OSSERVAZIONI e PROPOSTE riguardanti la discarica situata in contrada Martucci a seguito dei risultati, comunicati in data 07/09/2023 da Arpa Puglia, relativi alle acque sotterranee campionate dai piezometri PM1, PM2 (valle) e PM3bis (monte) realizzati per il monitoraggio del lotto III della discarica.

Lo scrivente “**Comitato STOP Martucci**” ha avuto modo di visionare il rapporto e gli allegati relativi alle

Figura 1: Ubicazione dei pozzi di monitoraggio afferenti all'installazione Progetto Ge Annuale 2020, Progetto Gestione Bari Cinque S.r.l.)

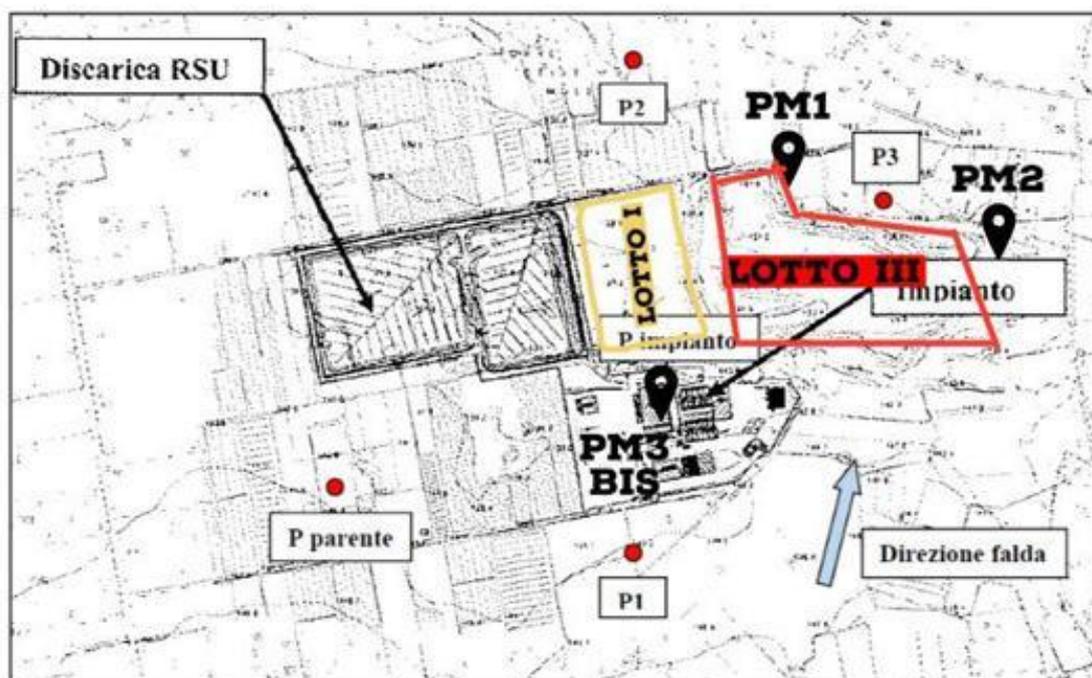
Come si evince dalla piantina (in Figura 1) del 2020 ma attualmente valida in quanto la stessa piantina la si ritrova all'interno di un allegato e-mail che Arpa Puglia ci ha inviato il 17/03/2022 in risposta ad una nota del 24/02/2022 del Comitato STOP Martucci avente in oggetto: "Discarica sita in contrada Martucci, agro di Conversano. Avvenuto superamento delle Concentrazioni Soglia di Contaminazione (CSC). Inerzia delle Autorità preposte all'attivazione delle procedure di cui al D. Lgs. 152/2006 (Testo Unico dell'Ambiente). Invito ad intervenire con urgenza", **il pozzo P3 risulta posizionato esattamente al centro dei due nuovi pozzi spia scavati e oggetto delle indagini in questione.**

3. Che il **pozzo P3 (appartenente all'impianto di trattamento biomeccanico in capo alla Progetto Gestione Bacino Ba 5) venga inserito nel PIANO di MONITORAGGIO E CONTROLLO del LOTTO III.** Per un principio di economicità in quanto tale pozzo è attualmente operativo, identico a quelli attualmente realizzati e facente già parte di una rete di monitoraggio. Ed inoltre per la sua posizione in grado di garantire una più fitta rete di captazione del percolato che, come si evince dalle ultime indagini, è ormai sfuggito al corpo di discarica.
